Centrale di Andrea Palladio di Fusina

Sostituzione delle unità a carbone esistenti con nuova unità a gas presso la centrale termoelettrica "Andrea Palladio" di Fusina (VE)

Integrazioni e chiarimenti

1.1 RICHIESTA INTEGRAZIONI RICEVUTE DA PARTE DELLA CTVIA - RICHIESTA INTEGRAZIONI RICEVUTE DA PARTE DELLA CTVIA - Nota MiTE prot.n.28559 del 18.03.2021, allegato nota CTVIA n.1203 del 09.03.2021

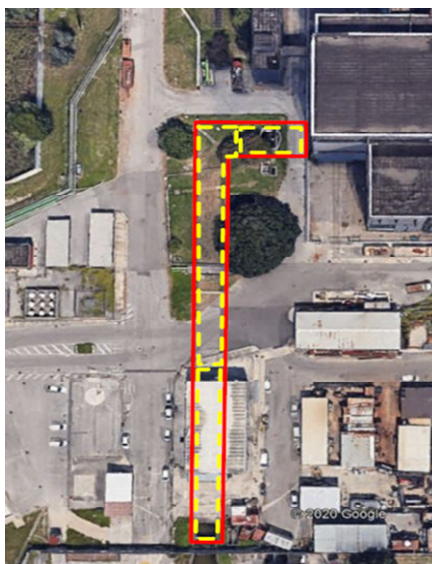
5. In relazione alle dismissioni delle esistenti unità a carbone FS1-FS4 e della FS5, già attualmente non in esercizio, e alle conseguenti demolizioni di progetto nel contesto della fase di cantiere, risulta necessario approfondire il quadro degli impatti e dei relativi interventi di mitigazione, estendendo il piano di monitoraggio in corso d'opera

a tutti i fattori ambientali potenzialmente soggetti ad impatti significativi negativi, prevedendo inoltre la riqualificazione ambientale dei siti dismessi, compreso il carbonile.

- Demolizione completa del canale di aspirazione in cemento armato e di tutte le installazioni civili pertinenti a questa zona. Il tratto di canale parte dalla recinzione di impianto fino alla vasca delle pompe acqua di circolazione, ha una lunghezza di circa 70 mt, e raggiunge in alcuni punti la profondità circa di - 6.4 mt rispetto a piano campagna. Il canale ha una larghezza media di circa 6 metri netti.

- Demolizione completa della vasca interrata in cemento armato, dei gargami e di tutte le installazioni civili pertinenti a questa zona, fino ad una profondità circa di - 9.00 mt rispetto al piano di calpestio. La vasca realizzata in calcestruzzo armato ha lunghezza di circa 35 m e larghezza fino a 16 m.
